N/Réf. : BXL30004_743_PUN
Gest. : GM
V/Réf. : 2043-0061/272/2025-181PU
Corr DPC : Eric Demelenne
NOVA : 04/PFU/1981311
Corr DU : M. TANGHE / N. DENAYER

BRUXELLES. Parc du Cinquantenaire
(= site classé)
PERMIS UNIQUE : Réaménager profondément le parc du Cinquantenaire dans une approche d'interventions durables qui cadrent avec le changement climatique: 1) renouveler les équipements dans l'axe de la Mosquée 2) restaurer l'axe Horta 3) rénover tous les escaliers aux différents accès du parc 4) reconfigurer l'esplanade autour de la fontaine 5) installer une citerne d'eau de pluie de 2100 m³
Demande de BUP – DPC / BUP – DU du 23/05/2025

Avis de la CRMS

Plan des nouvelles installations liées à la GIEP – document extr. du dossier de demande

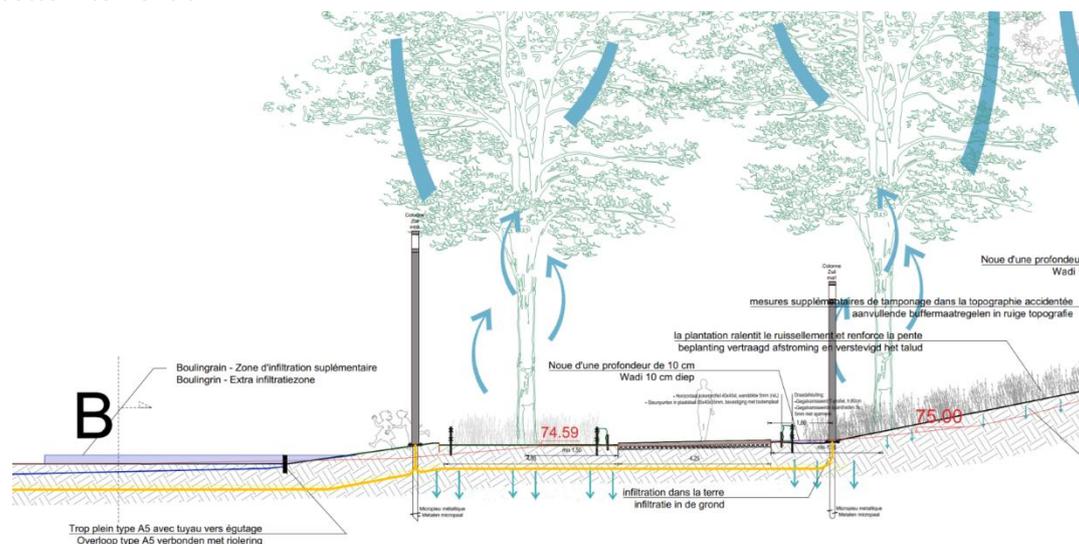
- Les noues projetées en plusieurs points du parc (indiquées en rouge sur le plan), notamment le long de l'axe « Mosquée – Chien Vert » et dans le square de la Bouteille sont peu compatibles avec les caractéristiques historiques et paysagères d'un parc de style Beaux-Arts, marqué notamment par une forte linéarité, une structure axiale affirmée, une symétrie rigoureuse, et un chromatisme dominé par le vert (utilisation abondante de plantes vertes). La CRMS demande de revoir cet aspect. L'infiltration des eaux peut être assurée par un reprofilage des pelouses, permettant une récolte naturelle de l'eau et son guidage vers les zones d'infiltration. Un plan détaillé de ce reprofilage devra être soumis à l'approbation de la DPC avant tout début de travaux.

- L'aménagement de quelques pelouses drainantes est prévu. Toutefois, la zone d'infiltration projetée à l'extrémité du square de la Bouteille est jugée inappropriée par la CRMS, en raison de la présence souterraine de la dalle de béton du métro. Cette zone est à supprimer et à remplacer par un aménagement plus approprié (cf. infra – point sur le « Square de la Bouteille »).

Exemple du nouveau profil d'une allée et de la mise en défens des arbres – extr. du dossier de demande

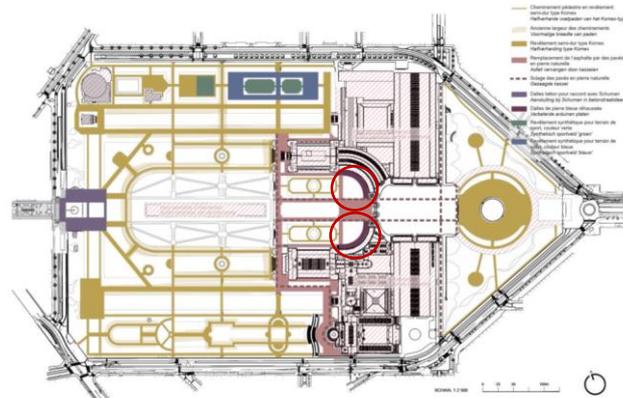
- Le reprofilage des chemins va de pair avec leur rétrécissement, dans le but de limiter le piétinement au niveau des racines et des collets des arbres, et de les protéger au moyen de clôtures, haies, plantations basses ou prairies fleuries. La CRMS, qui souscrit au principe de revoir la largeur des allées et de mettre en défens les arbres, estime que les dispositifs actuellement prévus (double clôture, haie) devraient être simplifiés afin de mieux s'intégrer dans le paysage (éviter un effet de couloir). Elle recommande de se limiter à une clôture basse simple, sans haie, et de privilégier des plantations couvre-sols. En outre, cette intervention devra être affinée en fonction de l'échelle et de la hiérarchie des cheminements. Des simulations 3D pourraient utilement documenter et anticiper l'impact visuel de cette intervention.

Plan indiquant les revêtements projetés – extr. du dossier de demande (en rouge les zones à revoir à la demande de la CRMS)

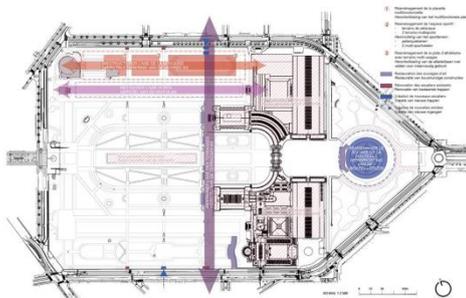
- La CRMS ne souscrit pas à la suppression du revêtement actuel (Komex) dans les deux quarts de rond de l'hémicycle (indiqués en rouge sur le plan), au profit de prairies fleuries. Cette modification serait peu adéquate, sur le plan de l'usage de ces espaces, en particulier événementiel, comme sur le plan paysager. Dans le contexte actuel, elle demande le maintien de la situation existante.

- La CRMS ne souscrit pas à la forte minéralisation prévue pour le square de la Bouteille (cf. infra).

Extr. du plan de projet avec indication de la nouvelle entrée et l'entrée existante le long de l'avenue de la Renaissance

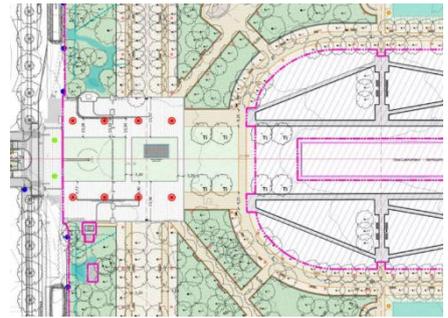
- La Commission ne s'oppose pas à la création d'une nouvelle entrée du côté de l'avenue de la Renaissance (en rouge sur le plan), mais souligne qu'elle ne devrait pas coexister avec l'entrée actuellement située un peu plus loin sur la même avenue, à hauteur de l'IRPA (en jaune). Cette dernière porte atteinte à la conservation d'un arbre remarquable et devrait dès lors être fermée. L'escalier de la nouvelle entrée apparaît surdimensionné (largeur de 7 m). La CRMS demande de réduire sa largeur et d'envisager une intervention plus discrète, s'inspirant de l'échelle, de la typologie et des matériaux des autres entrées existantes sur l'avenue de la Renaissance. Par ailleurs, la Commission s'interroge sur l'accessibilité PMR de cette nouvelle entrée. Enfin, elle attire l'attention sur le fait que le nouvel axe des « grands bassins » traverse le terrain sportif, ce qui risque d'engendrer des conflits d'usages.

Aménagement projeté de l'entrée Schuman – zoom sur le plan du projet – extr. de la demande

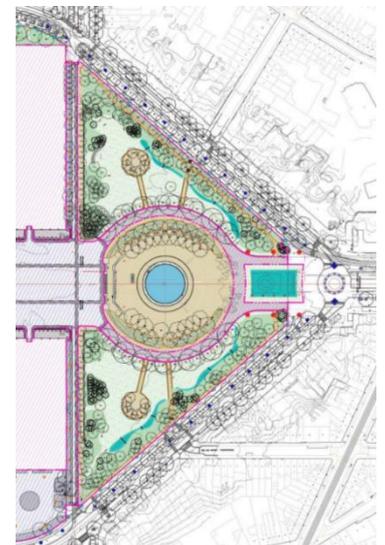
- La CRMS prend bonne note de l'intention de restaurer les dix escaliers existants. Elle rappelle toutefois que la description des pathologies ainsi que les techniques de restauration prévues doivent encore être précisées et soumises à la DPC pour approbation préalable.
- Le réaménagement de l'entrée Schuman est jugé insuffisamment qualitatif, tant du point de vue de la matérialité (utilisation de dalles de béton peu cohérentes avec l'identité du parc), que du traitement des raccords avec les cheminements existants, ou encore de l'implantation, du nombre et des dimensions des poteaux d'éclairage. Cet aménagement ne valoriserait ni l'entrée du parc ni le buste de Robert Schuman. La CRMS demande de revoir le projet de cette entrée en accord avec le caractère historique et la matérialité du parc.

Plan des clôtures – extrait du dossier de demande

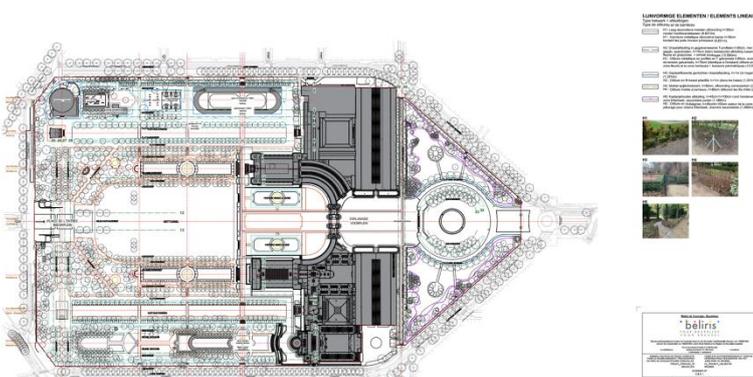
Le projet prévoit cinq types de clôtures, choisis sur base des modèles déjà présents dans le parc. La CRMS plaide pour une simplification et une rationalisation de ces dispositifs afin d'éviter une surabondance visuelle et une fragmentation excessive de l'espace.

- les dispositifs à double clôture le long des allées soient abandonnés au profit d'une seule clôture basse, de type décoratif ;
- pour les massifs, une simple clôture en fil galvanisé soit utilisée ;

La CRMS estime par ailleurs qu'une distinction devrait être opérée entre les clôtures temporaires (destinées à disparaître à maturité des plantations) et les clôtures qui devront être permanentes.

Le plan des clôtures doit être revu dans ce sens, et les techniques d'installation (notamment les fondations) doivent absolument garantir la préservation des systèmes racinaires des arbres en place.

Schéma directeur approuvé en 2013 et nouveau projet d'éclairage - documents extraits du dossier de demande

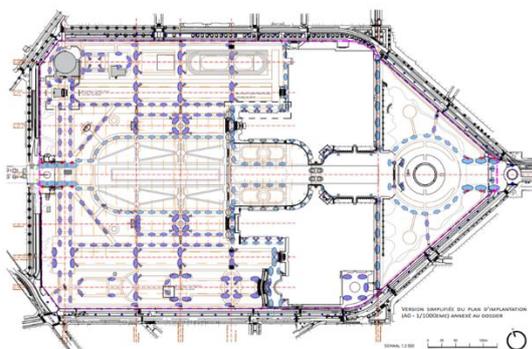
Bien que le projet actuel se réclame de ce plan directeur, il prévoit un renforcement excessif de l'éclairage dans le parc, avec une extension aux axes latéraux et à plusieurs 'chambres'. La CRMS ne souscrit pas à cette évolution, qui risquerait d'avoir un impact visuel important (notamment par la présence accrue de mâts) et serait préjudiciable à la nature et à la quiétude nocturne du parc.

- Concentrer l'éclairage sur l'hémicycle vert, en tant que pendant paysager de l'hémicycle construit ;
- Réduire fortement, voire supprimer, les points lumineux dans les allées transversales et dans les chambres végétales ;
- Respecter davantage la notion de « petite nuit ». Dans ce cadre, l'éclairage nocturne systématique des statues n'est pas recommandé.
